改善箇所説明図

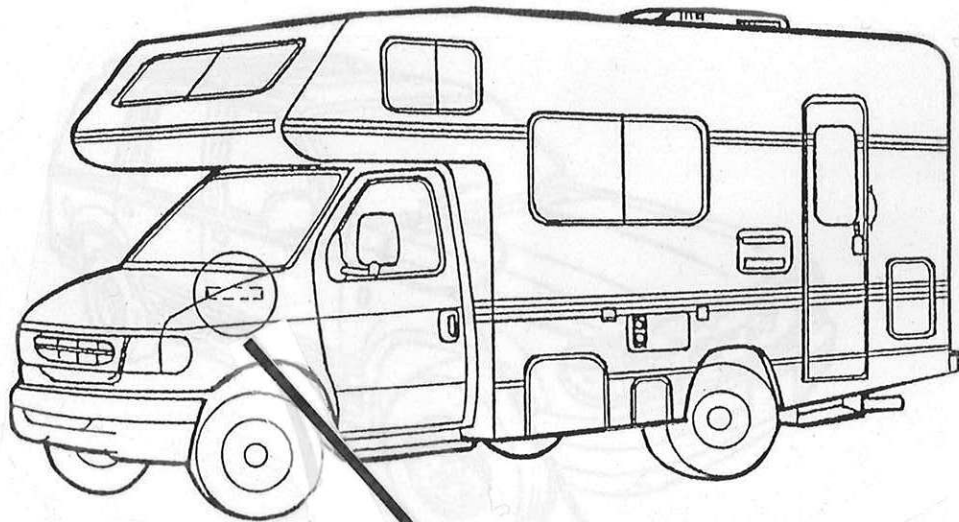
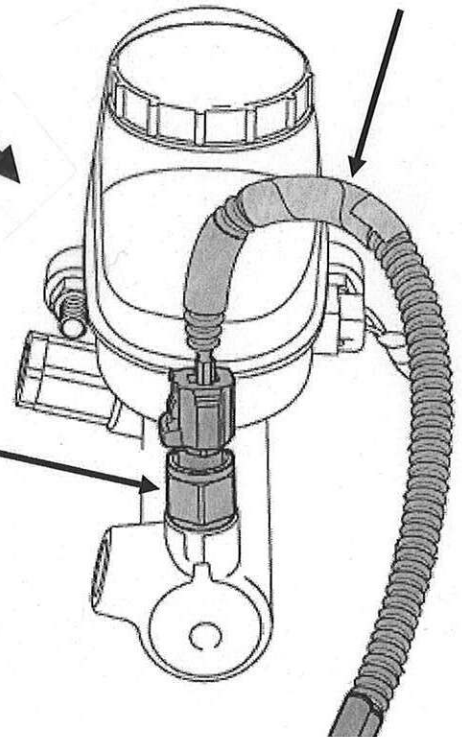
基準不適合発生箇所

マスターシリンダーに取付けられている定速走行装置解除スイッチにおいて、当該解除スイッチ内部のシール構造が不適切なため、ブレーキ液が漏れて内部の電気端子にかかり、接点が腐食することがある。そのため、スイッチ内部の抵抗値が高くなり、スイッチが加熱されて溶解し、最悪の場合、火災に至るおそれがある。

改善の内容

全車両、定速走行装置解除スイッチおよび配線を対策品に交換する。

識別：ボンネット右側ヒンジ部に黄色いペイントを塗布する。
